質問及び回答書

令和6年7月31日

「土湯地区水道施設整備事業」への質問を受け付けたことについて、下記のとおり回答いたします。

施設配置図 S=1:200

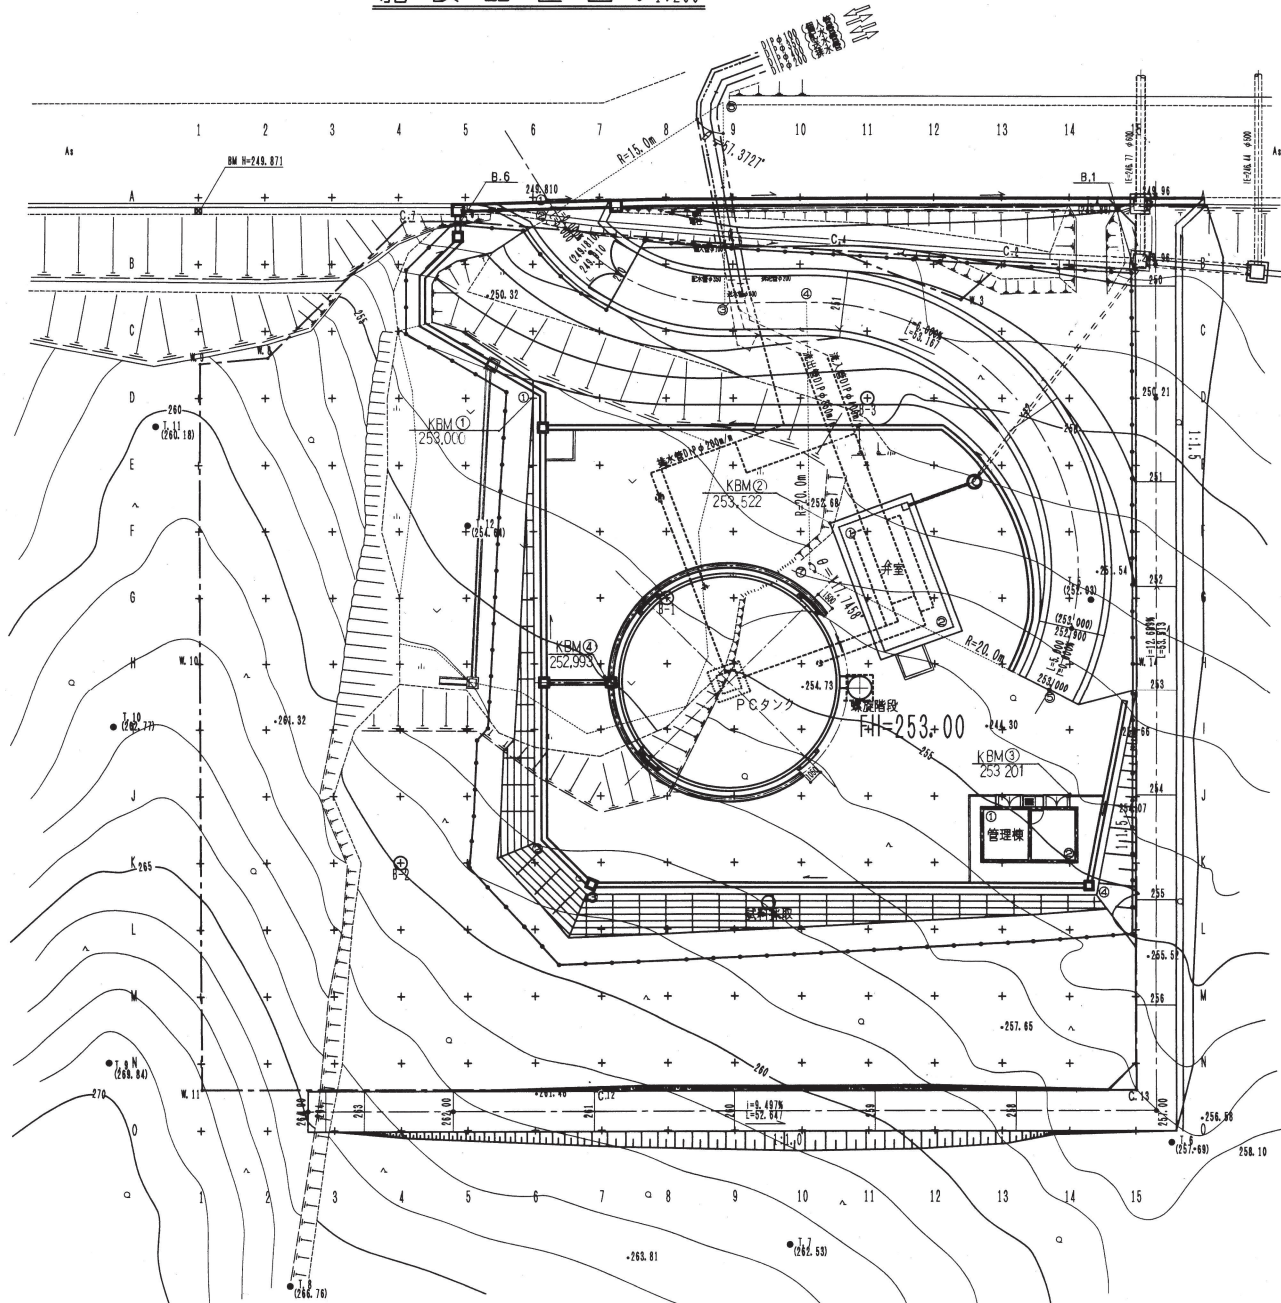
1	質問	設計委託契約締結は令和6年12月下旬を予定していますが、積雪により測量・地質・試掘調査等の着手が遅れることに伴い、設計工程も遅れる場合は、設計期間、工事請負契約締結時期、工事期間を変更して頂けるとの理解でよろしいでしょうか。
	回答	やむを得ない事由による設計期間、工事請負契約締結時期、工事期間の変更については、協議のうえ決定します。
2	質問	設計業務は、要求水準書に示す事業範囲の調査・設計を行いますが、設計・調査項目や数量に増減が発生しても変更契約の対象外という理解でよろしいでしょうか？
	回答	設計、調査項目や数量に増減が発生した場合は、協議のうえ変更について決定します。
3	質問	第1ポンプ所は金剛山配水池に隣接して建設する計画となっています。金剛山配水池の敷地内に第1ポンプ所を建設する計画の場合は、敷地境界をご教示下さい。用地買収する場合は、金剛山配水池と買収予定の敷地境界をご教示下さい。
	回答	第1ポンプ所は金剛山配水池の敷地内で建設する計画です。敷地境界については、別紙①金剛山配水池築造工事竣工図をご確認ください。なお、隣接する用地を買収する予定はありません。
4	質問	A3判5枚は図面として添付資料の扱いとすることよろしいでしょうか？
	回答	図面等が必要な場合は、A3判5枚以内で提出願います。
